Projet de développement du bioréacteur - Centre de Valorisation Environnementale des Résidus (CVER) de Sainte-Sophie

RÉPONSES AUX QUESTIONS ET COMMENTAIRES DU MINISTÈRE DE L'ENVIRONNEMENT DU QUÉBEC

**Projet d'agrandissement du lieu d'enfouissement sanitaire à
Sainte-Sophie par INTERSAN Inc.**

Le 15 juillet 2003

Figure 1. Composition des matières résiduelles pour l'ensemble du Québec

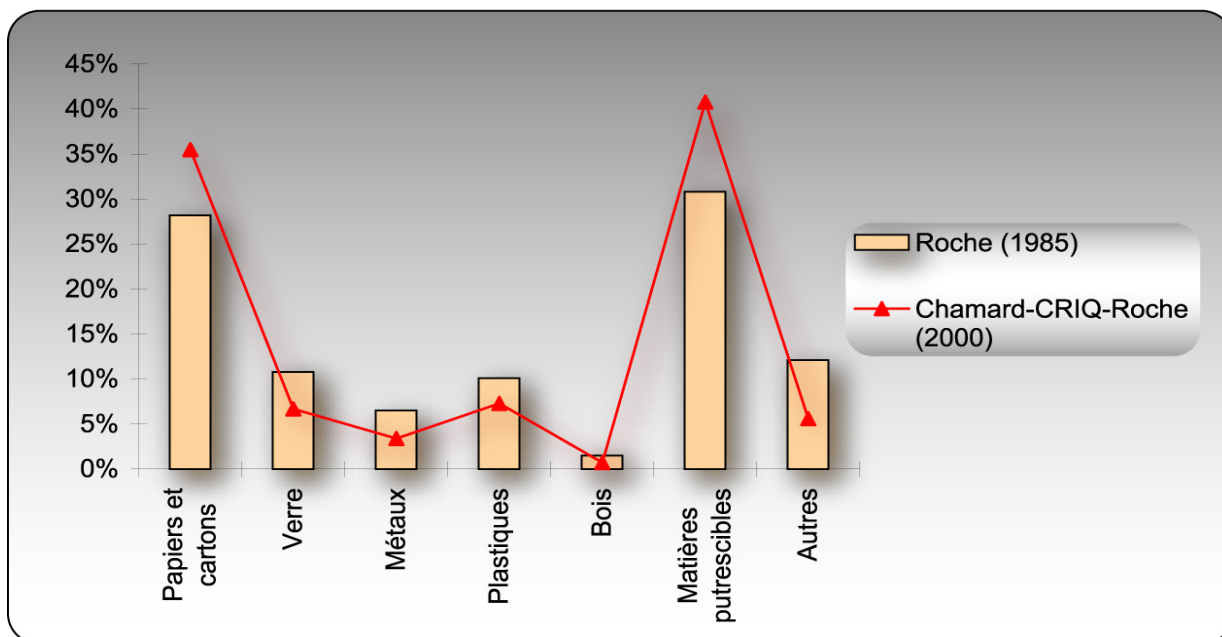
QC-83.4 Quelle quantité et quelle proportion minimale de résidus putrescibles doit-on retrouver dans les matières résiduelles acheminées au site pour assurer l'efficacité du bioréacteur ? Les systèmes de compostage municipaux et commerciaux qui seront probablement mis en place suite à l'application des plans de gestion des matières résiduelles sont-ils une menace au bon fonctionnement du bioréacteur ?

Tel qu'illustré à la figure 1, les papiers, cartons et matières putrescibles composent plus de 75 % des matières résiduelles pour l'ensemble du Québec. Si les objectifs de la politique québécoise sont atteints, la fraction organique destinée à l'enfouissement composera encore majoritairement les matières résiduelles destinées à l'enfouissement pour l'ensemble du Québec.

L'instauration de systèmes de compostage municipaux et commerciaux, probablement mis en place, suite à l'application des plans de gestion des matières résiduelles, influenceront les processus de biodégradation à l'intérieur du bioréacteur. La fraction organique destinée à l'enfouissement sera peut-être inférieure et possiblement plus difficilement biodégradable. Il serait toutefois possible de procéder alors, s'il y a lieu, au conditionnement des matières résiduelles de manière à favoriser la biodégradation de cette fraction organique plus réfractaire (déchiquetage, pré-humidification).

Figure 7
Réseau de suivi des eaux souterraines
 (Aquifère nappe libre de surface)

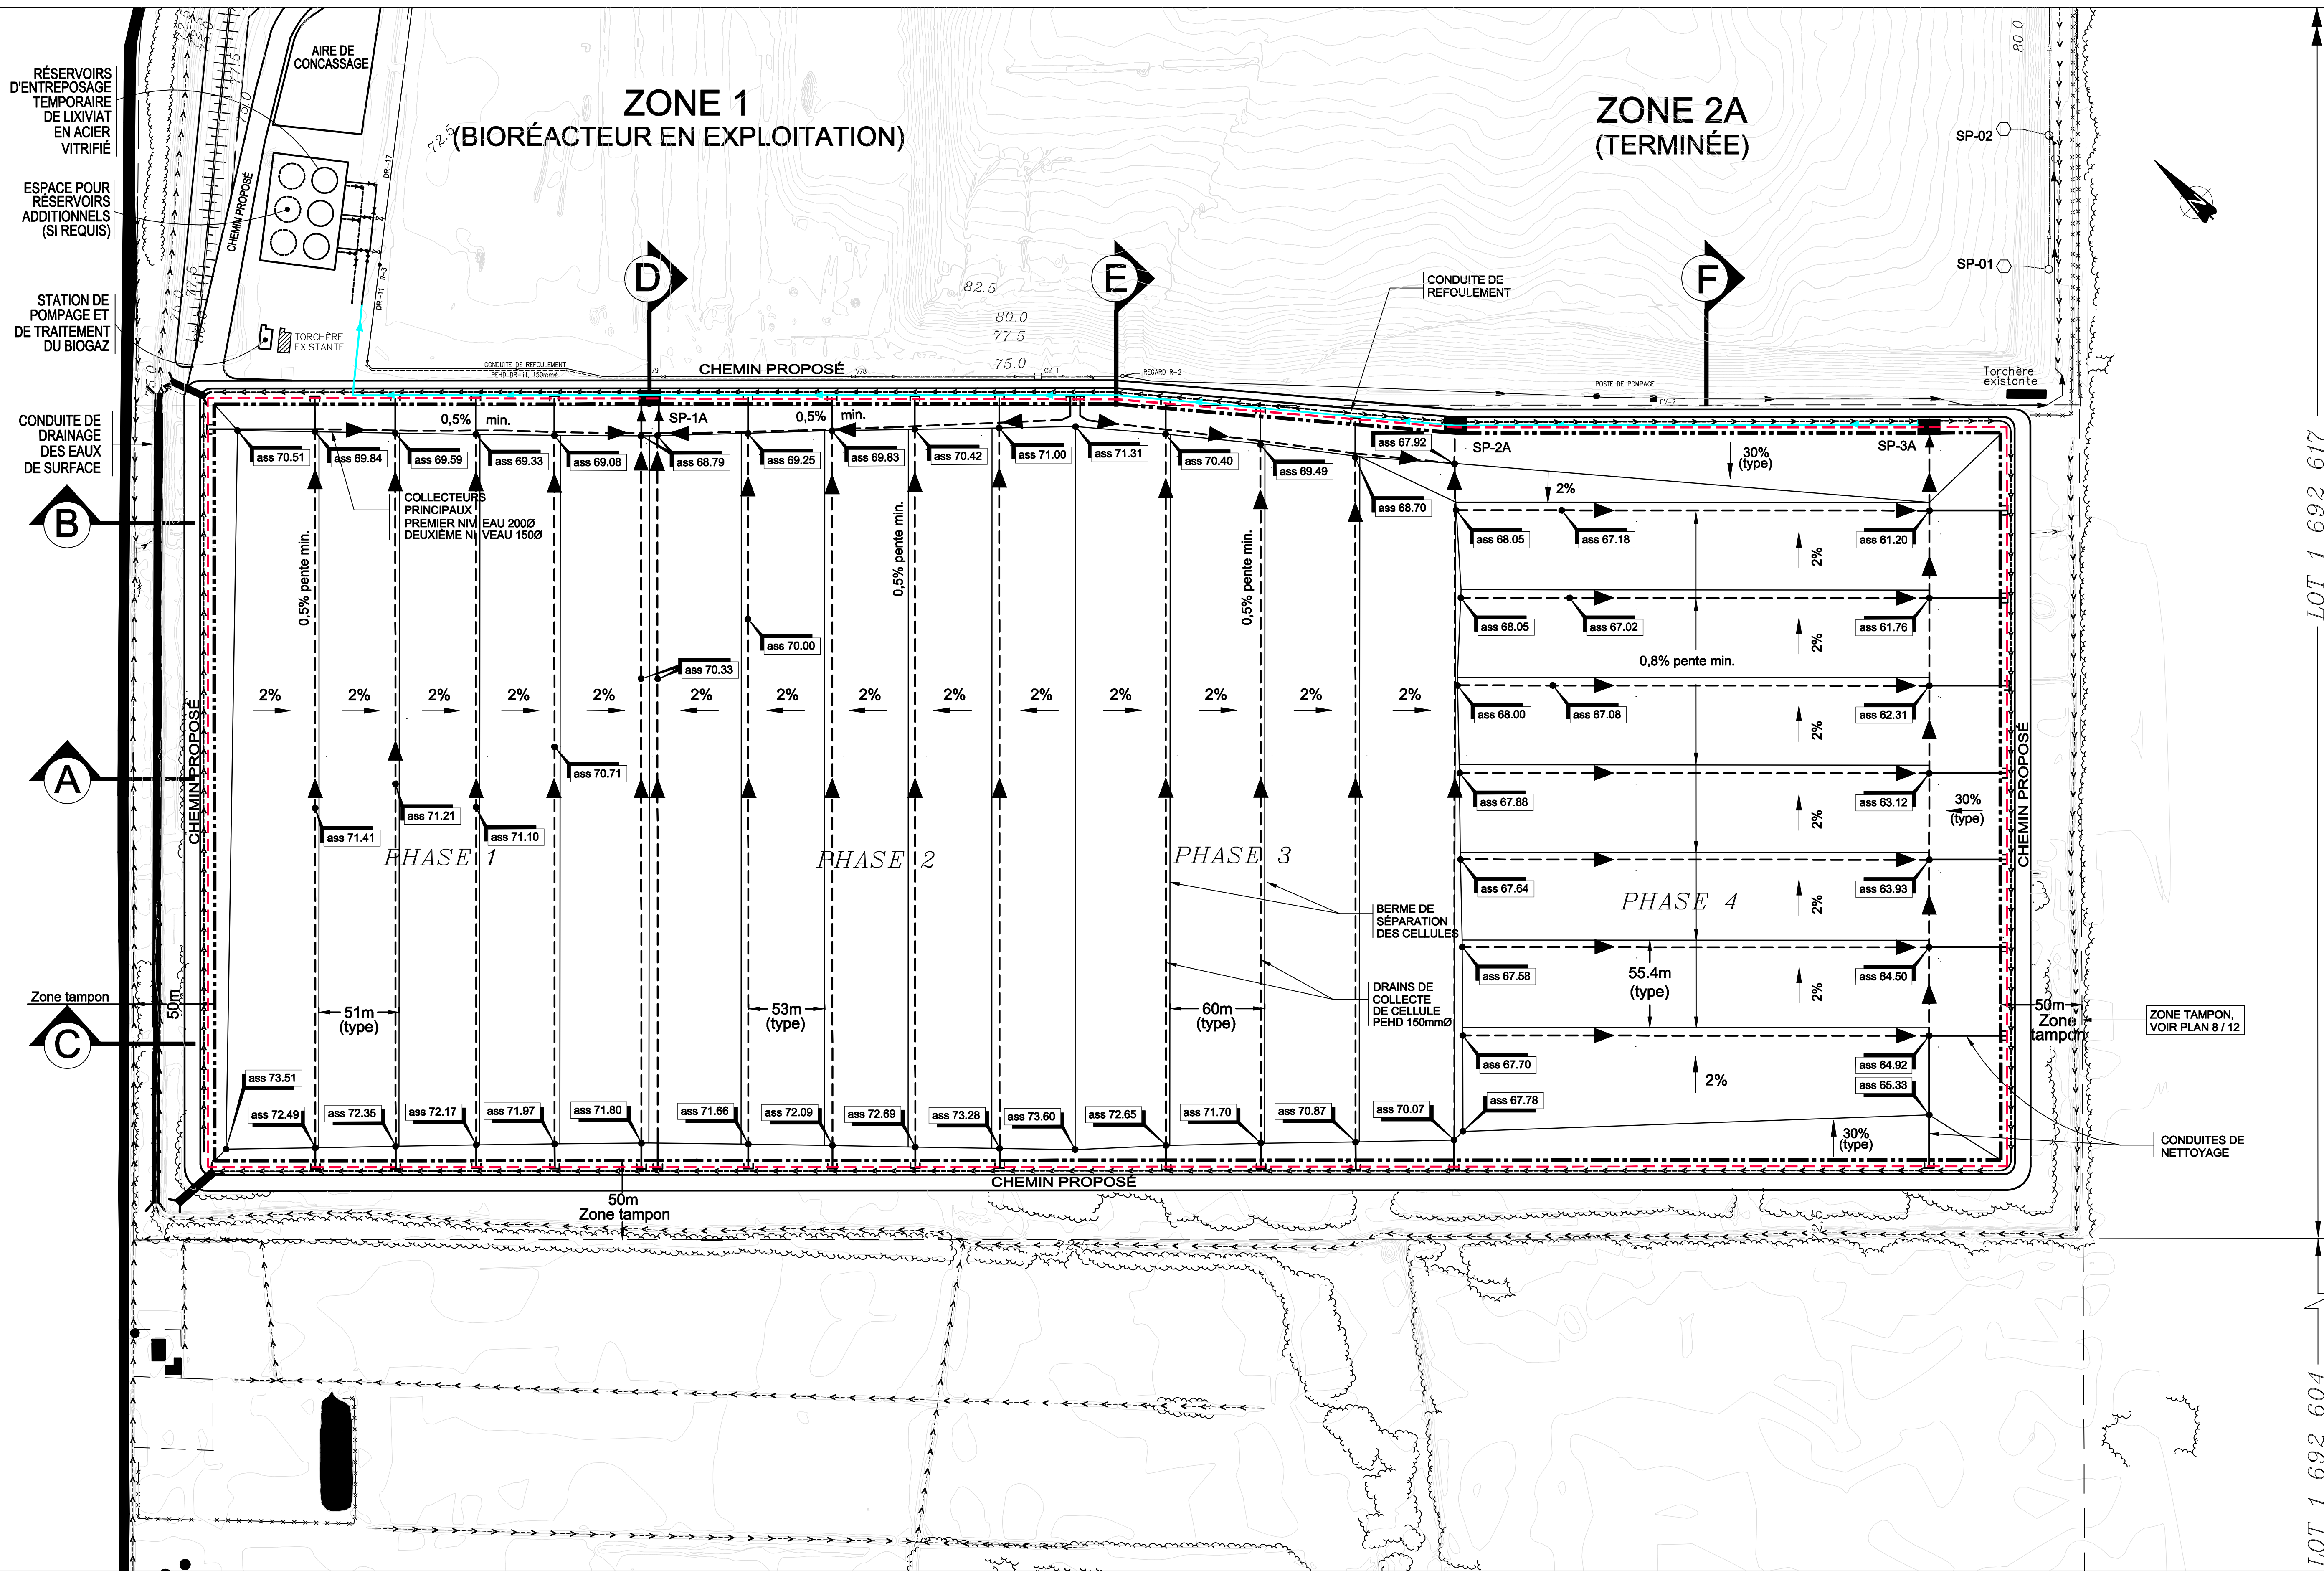
La figure 10.1 ne concorde pas avec le texte de la section 10.5.1. La figure localise 6 puits d'observation et 1 piézomètre au lieu de 4 puits et 2 piézomètres dans le texte. Le système d'entreposage des eaux de lixiviation doit aussi faire l'objet d'un suivi des eaux souterraines.

Le texte de la section 10.5.1 est erroné. Tel que présenté sur la figure 10.1, le programme de suivi de l'aquifère de surface comportera :
